Adjunto a este escrito se envía una nueva versión del informe que SEMAF elaboró con motivo de la puesta en marcha de la Versión 4 de ASFA Digital en Ancho Métrico.

ASFA DIGITAL EN RAM.

Informe sobre nueva versión V4.

Versión 4
Julio 2021

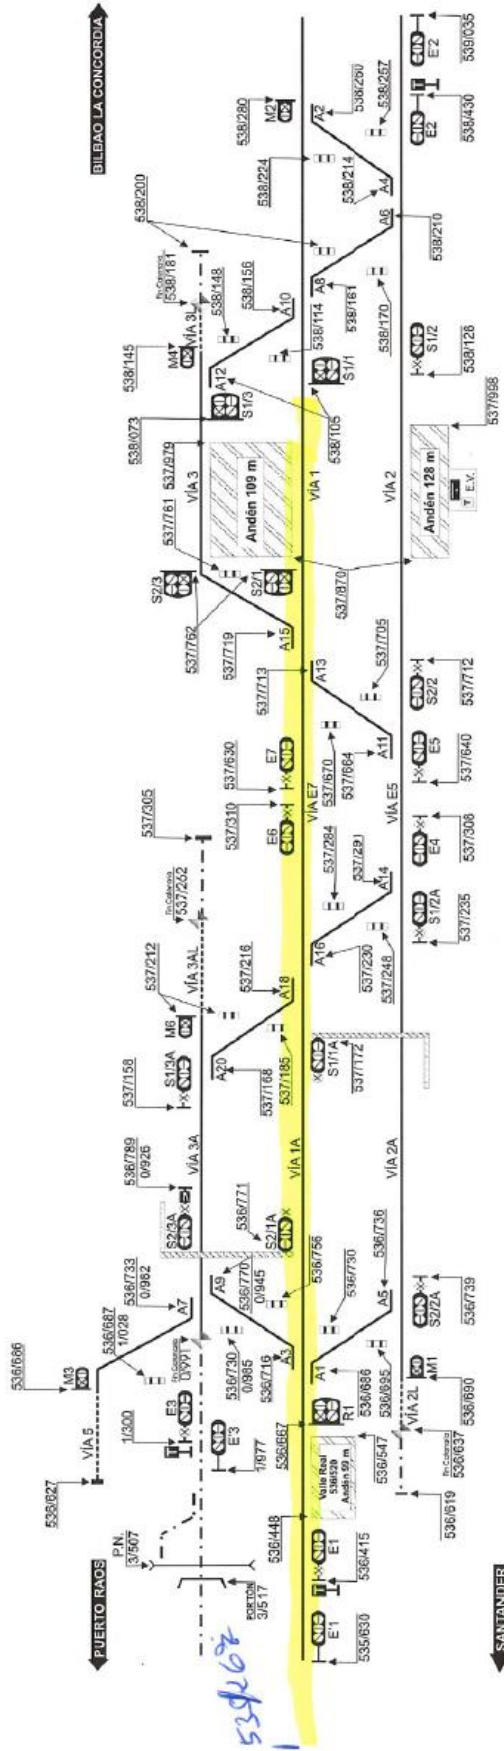
Cómo ejemplo, proponemos un tren de Cercanías Santander - La Cantábrica que actualmente dispone de 16 minutos de marcha. Con la nueva regulación, pasará a necesitar una marcha de 26 minutos.

Esto es debido a las siguientes restricciones:

- La estación de Nueva Montaña es una estación de transición de BAD con CTC a BAU con CTC donde se efectúan los cruces por lo tanto si tiene la señal de entrada E1 abierta la señal de avanzada está en indicación de anuncio de precaución o anuncio de parada, por ello desde su baliza previa hay que circular a 30 km/h y con el añadido de una CSV en su entrada, esta restricción continua hasta rebasar sus agujas de salida por ser el paso a vía única (desde el pk 533/446 hasta superar el pk 534/950).

- Después de salir de la estación de Nueva Montaña en el pk 535/267 está la L7 de la E1 de la estación de Maliaño-La Vidriera (es decir a 300 m de salir de la estación anterior) esta estación no tiene foco verde en su señal de entrada fue eliminado según AVO nº 14/19 (que se adjunta en anexo), por lo tanto, hay una nueva restricción de velocidad a 30 km/h que se mantiene por su señalización hasta el pk 538/105 al menos.

- La siguiente estación es la estación de Astillero que tiene su baliza previa de la E1 en el pk 538/293 es decir a 200 metros de salir de Maliaño, cómo en esta estación también se suprimió el foco verde desde su E1 hasta el punto de estacionamiento de vía I y después desde este hasta un nuevo estacionamiento en el apeadero de la Cantábrica que se encuentra dentro de esta estación hay que circular a 30 km/h tanto si se continua por vía I hasta andén, cómo si se hace por vía 4L hasta andén con topera (es decir desde el pk 538/293 hasta el 540/933).

SECUENCIA ANUNCIO DE PRECAUCIÓN >> ANUNCIO DE PARADA

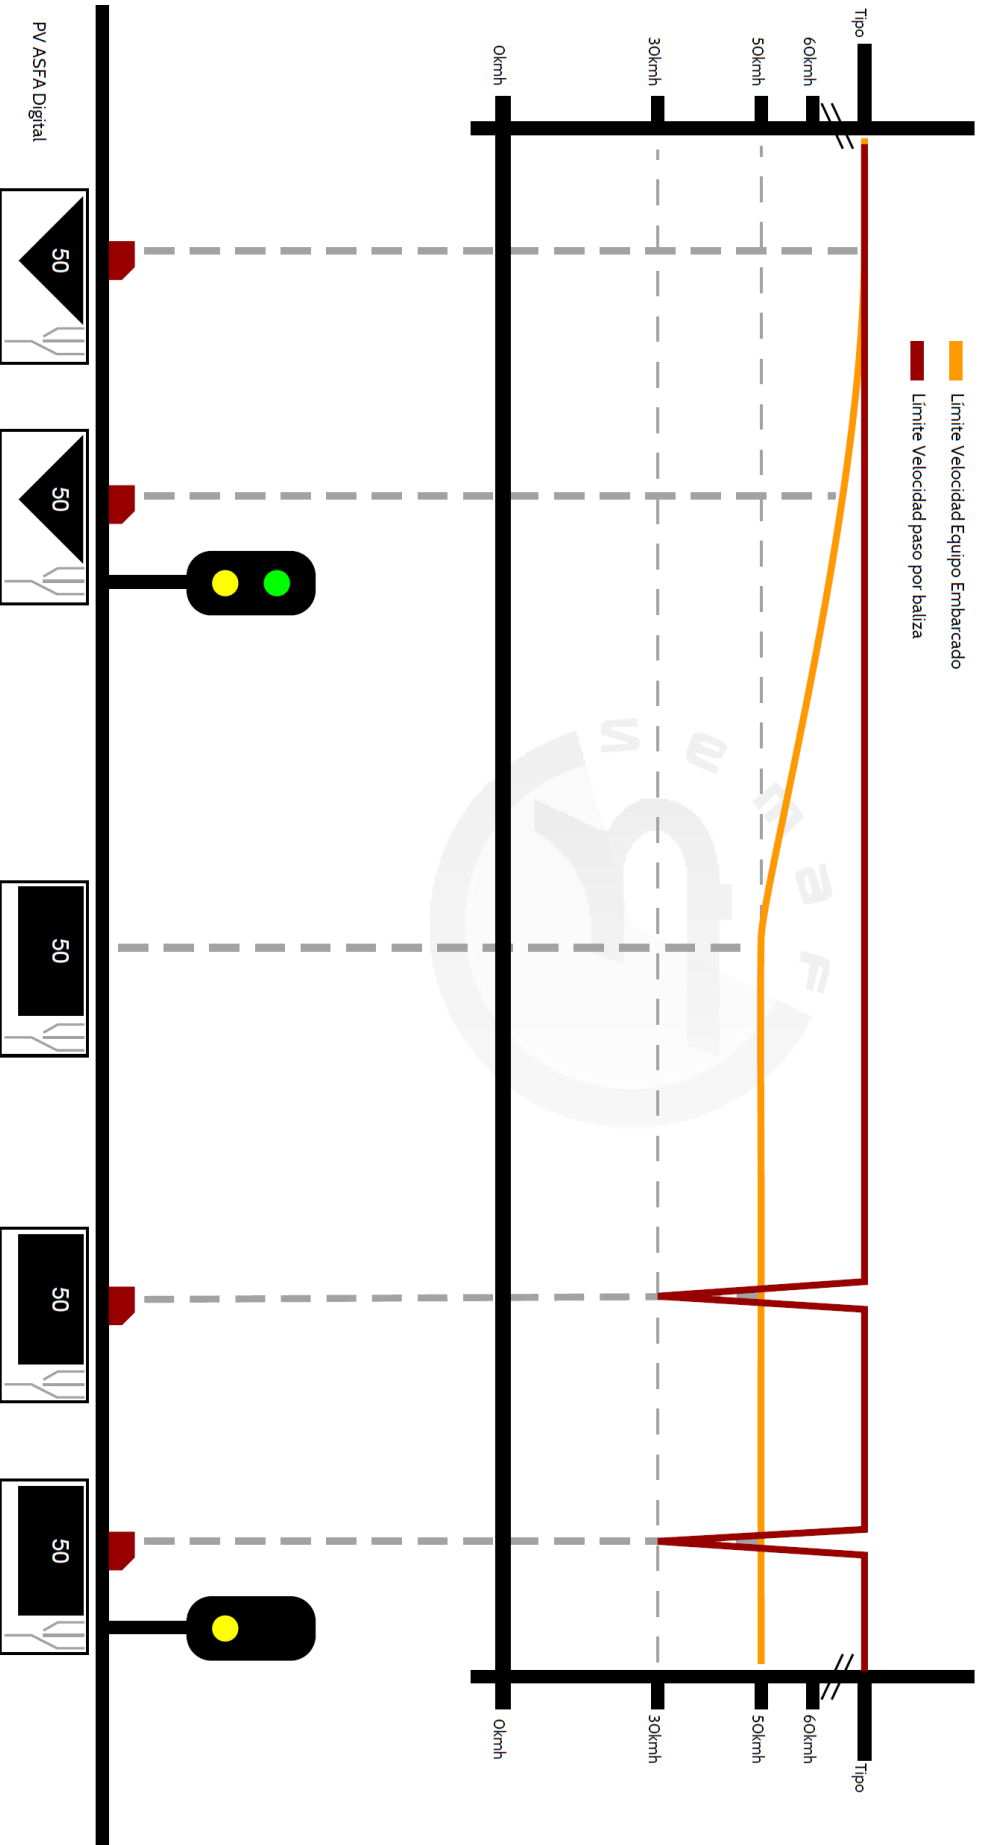
ANUNCIO DE PRECAUCIÓN + ANUNCIO DE PARADA				
	V3		V4 PROPUESTA	
	CV Paso	CV Final	CV Paso	CV Final
	Tipo	60 km/h Tipo 	Tipo 	50 km/h 
			PASOS POR SEGUNDA SEÑAL	
			CV PASO POR BALIZA PREVIA Y DE SEÑAL	CV FINAL
		30 km/h 	50 km/h

La baliza previa de la señal en Anuncio de Precaución comienza a establecer en el equipo una curva de frenado desde la velocidad Tipo hasta 50. Al paso por la baliza de señal, seguiría esta curva en proceso. El límite a 50 se establecería en un tiempo a determinar después de pasar la baliza de señal. Este límite a 50 seguiría activo pero al paso por las balizas previa y de señal de la señal siguiente, el paso por las mismas sería a 30. El Maquinista, conocedor de la infraestructura, sabe dónde se ubican las balizas. Esto alerta al Maquinista y asegura el paso por las agujas a la velocidad correcta disminuyendo drásticamente la merma de tiempo respecto a la propuesta inicial. A mayores, se muestra continuamente el icono de paso por vía desviada.

SECUENCIA ANUNCIO DE PRECAUCIÓN => ANUNCIO DE PRECAUCIÓN

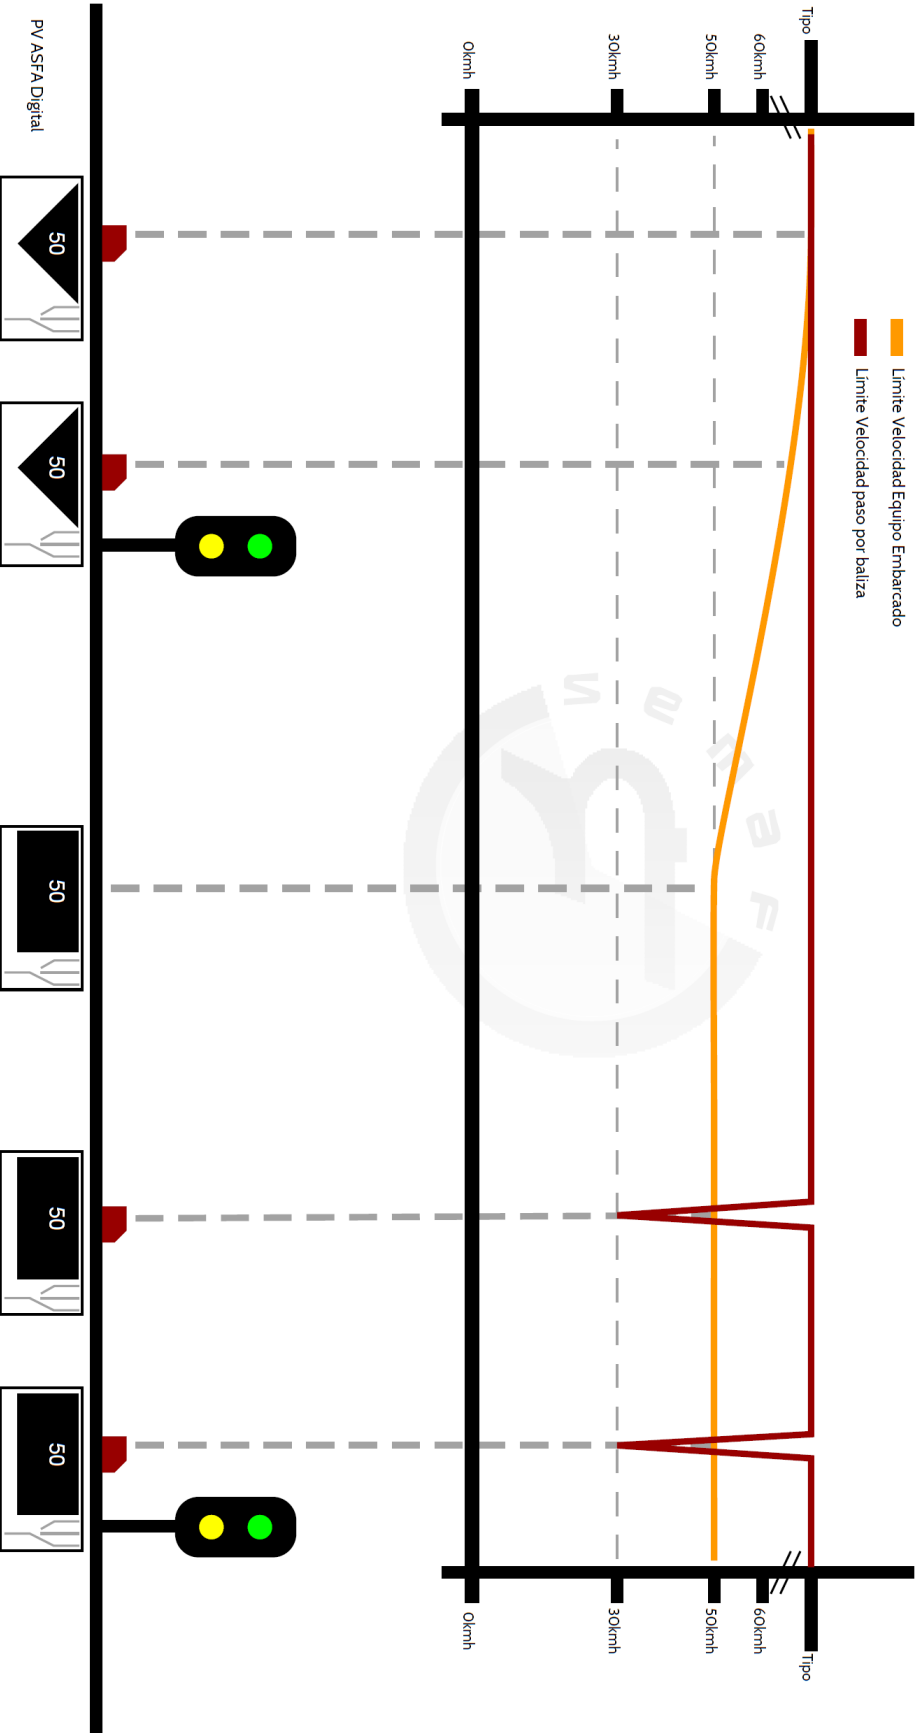
ANUNCIO DE PRECAUCIÓN + VÍA LIBRE				
	V3		V4 PROPUESTA	
	CV Paso	CV Final	CV Paso	CV Final
	Tipo	60 km/h Tipo 	Tipo 	50 km/h 
			PASOS POR SEGUNDA SEÑAL	
			CV PASO POR BALIZA PREVIA Y DE SEÑAL	CV FINAL
		30 km/h 	50 km/h** 	
		** Este control estará temporizado y se eliminará pasado XX segundos.

La baliza previa de la señal en Anuncio de Precaución comienza a establecer en el equipo una curva de frenado desde la velocidad Tipo hasta 50. Al paso por la baliza de señal, seguiría esta curva en proceso. El límite a 50 se establecería en un tiempo a determinar después de pasar la baliza de señal. Este límite a 50 seguiría activo pero al paso por las balizas previa y de señal de la señal siguiente; el paso por las mismas sería a 30. El Maquinista, conocedor de la infraestructura, sabe donde se ubican las balizas. Esto alerta al Maquinista y asegura el paso por las agujas a la velocidad correcta disminuyendo drásticamente la merma de tiempo respecto a la propuesta inicial. A mayores, se muestra continuamente el icono de paso por vía desviada.

SECUENCIA ANUNCIO DE PARADA >> ANUNCIO DE PARADA

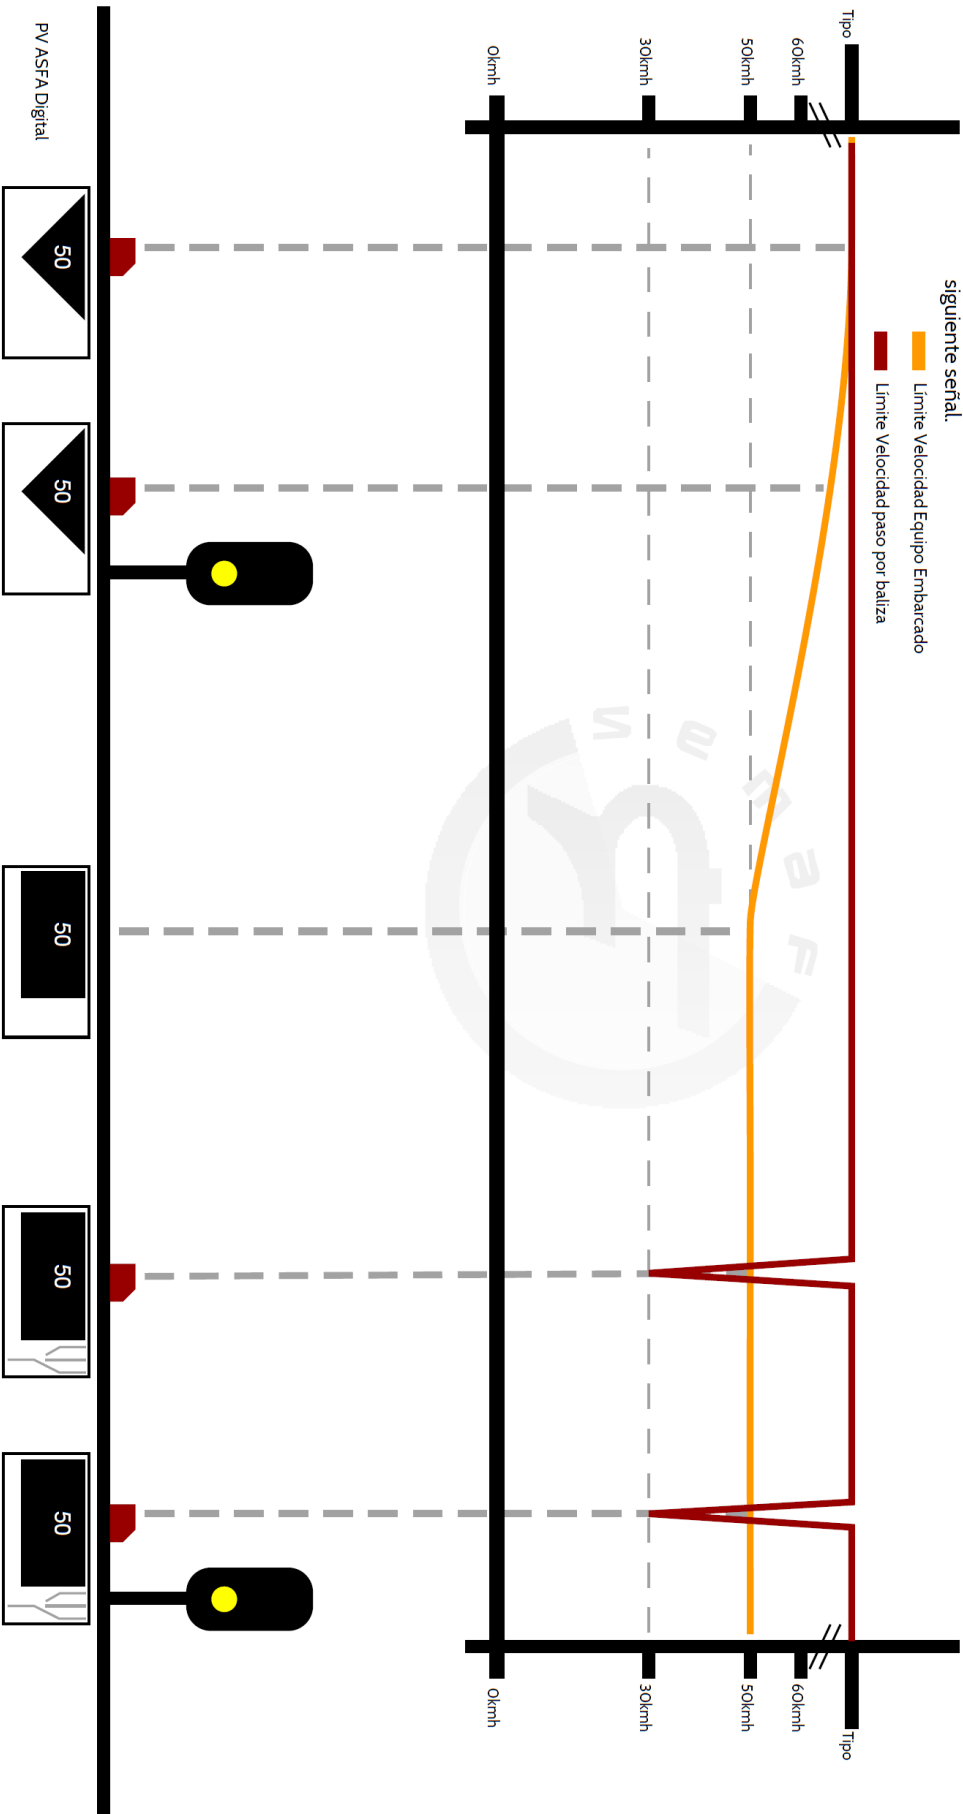
ANUNCIO DE PARADA + ANUNCIO DE PARADA				
	V3		V4 PROPUESTA	
	CV Paso	CV Final	CV Paso	CV Final
	Tipo	60 km/h	Tipo	50 km/h
			PASOS POR SEGUNDA SEÑAL	
			CV PASO POR BALIZA PREVIA Y DE SEÑAL	CV FINAL
30 km/h 			50 km/h

La baliza previa de la señal en Anuncio de Parada comienza a establecer en el equipo una curva de frenado desde la velocidad Tipo hasta 50, al paso por la baliza de señal, seguiría esta curva en proceso. El límite a 50 se establecería en un tiempo a determinar después de pasar la baliza de señal. Este límite a 50 seguiría activo pero al paso por las balizas previa y de señal de la señal siguiente, el paso por las mismas sería a 30. El Maquinista, conocedor de la infraestructura, sabe dónde se ubican las balizas. Esto alerta al Maquinista y asegura el paso por las agujas a la velocidad correcta disminuyendo drásticamente la merma de tiempo respecto a la propuesta inicial. A mayores, se muestra el icono de paso por vía desviada desde la baliza previa de la segunda señal. En este caso, después de pasar la segunda señal, el Maquinista podría circular a una velocidad máxima de 50km/h hasta la baliza previa de la siguiente señal.

SECUENCIA ANUNCIO DE PARADA -> PARADA

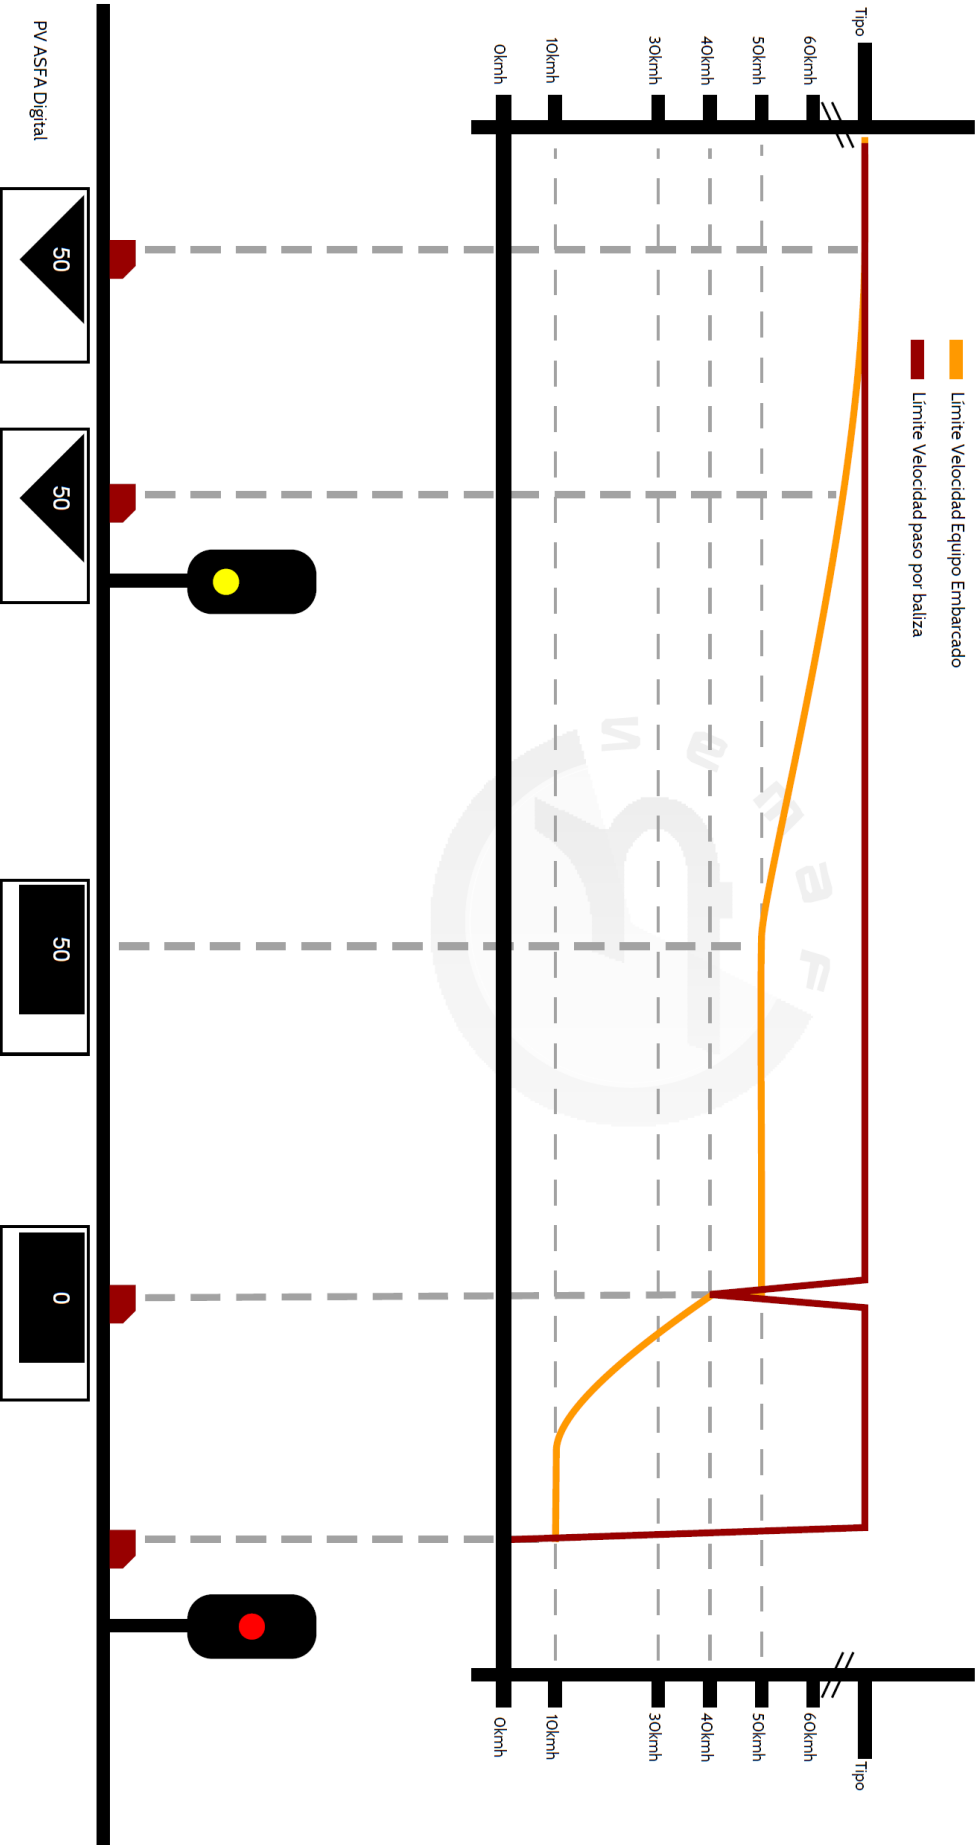
ANUNCIO DE PARADA + PARADA				
	V3		V4 PROPUESTA	
	CV Paso	CV Final	CV Paso	CV Final
	Tipo	60 km/h	Tipo	50 km/h
			PASOS POR SEGUNDA SEÑAL	
			CV PASO POR BALIZA PREVIA	CV FINAL
40 km/h			10 km/h

La baliza previa de la señal en Anuncio de Parada comienza a establecer en el equipo una curva de frenado desde la velocidad Tipo hasta 50. Al paso por la baliza de señal seguiría esta curva en proceso. El límite a 50 se establecería en un tiempo a determinar después de pasar la baliza de señal. Este límite a 50 seguiría activo hasta el paso por la baliza previa de la señal en Parada, por la que no podría pasar a más de 40kmh. En ese momento, el equipo inicia una curva de frenado rápida hasta los 10 kmh, velocidad máxima a la que el tren puede arriarse a la señal.
